消費者庁からの修正意見に対する回答について

仏壇公正取引準備委員会

2011年8月11日及び8月25日、消費者庁から申請した施行規則等に関して修正意見がきました。内容は、原産地（国産／外国産）と二重価格に係る修正意見です。

図表 15 金仏壇、唐木仏壇の原産国に関する表示

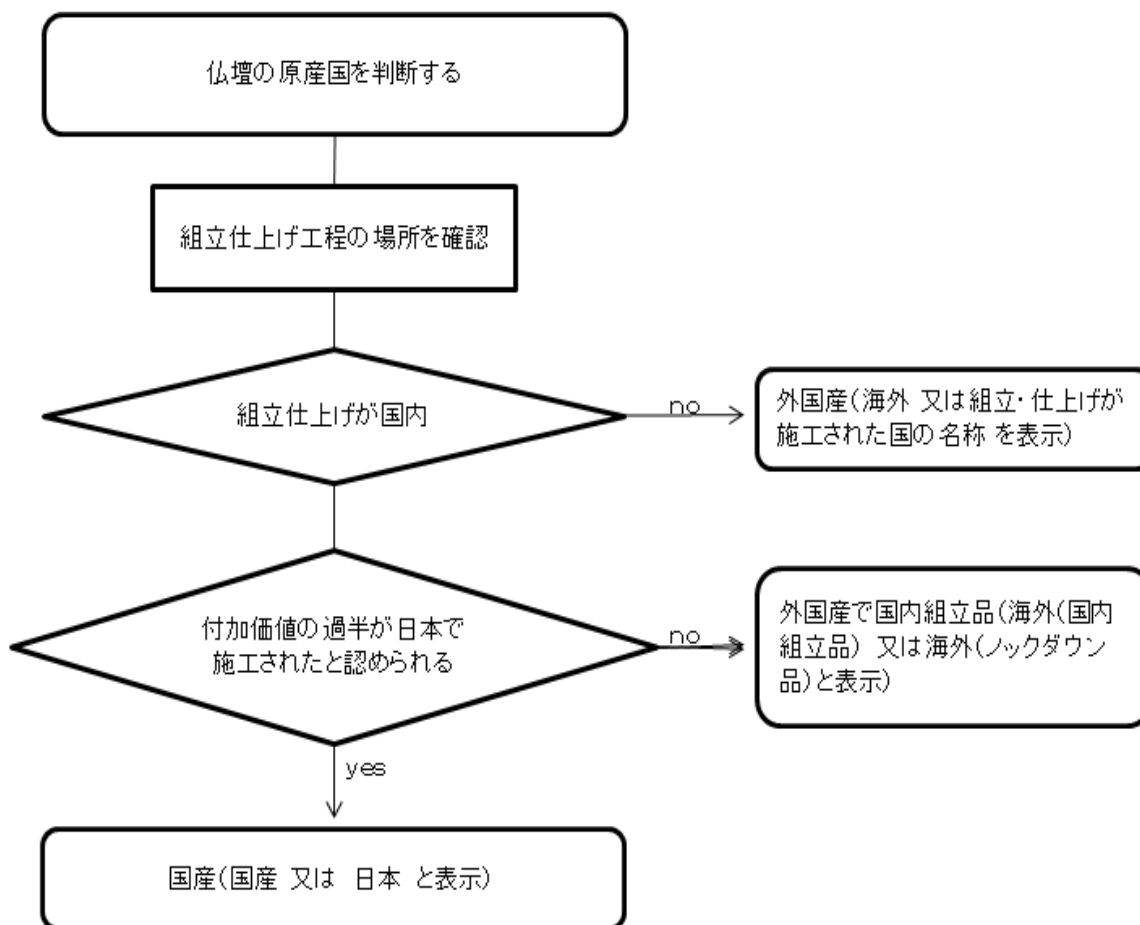
1. 消費者庁案として「木地、塗り、装飾、組立・仕上の4工程が国内で施工されていれば国産とする」で如何か。装飾には、屋根、彫刻、蒔絵、鍔金具、金箔が含まれ、これの中身をガイドラインで決めることには支障は無い。
2. 唐木仏壇との整合性（唐木の国産表記の条件には木地が含まれる）を考えると木地は必須とすべき。
3. 唐木仏壇の原産国表示にも更に工夫が必要。国産か海外産かという区分と、国内組立品やノックダウンという表示が入り混じり複雑感がある。

(2) 「唐木仏壇との整合性（唐木の国産表記の条件には木地が含まれる）を考えると木地は必須とすべき。」との指摘があった。このため、金仏壇で、木地を必須工程から外す場合は、唐木仏壇も同時に外す修正案を作ることが必要となった。

(3) 海外、ノックダウンといった用語をシンプルにするよう指導を受け、ノックダウン表現は取りやめとした。

3) 消費者庁施行規則案の「木地、塗り、装飾、組立・仕上の4工程」という規定の仕方は受け入れるが、ガイドラインで、装飾は「金箔押し、宮殿、彫刻、鍔金具、蒔絵の5工程」とし「金箔押し」は必須とする。
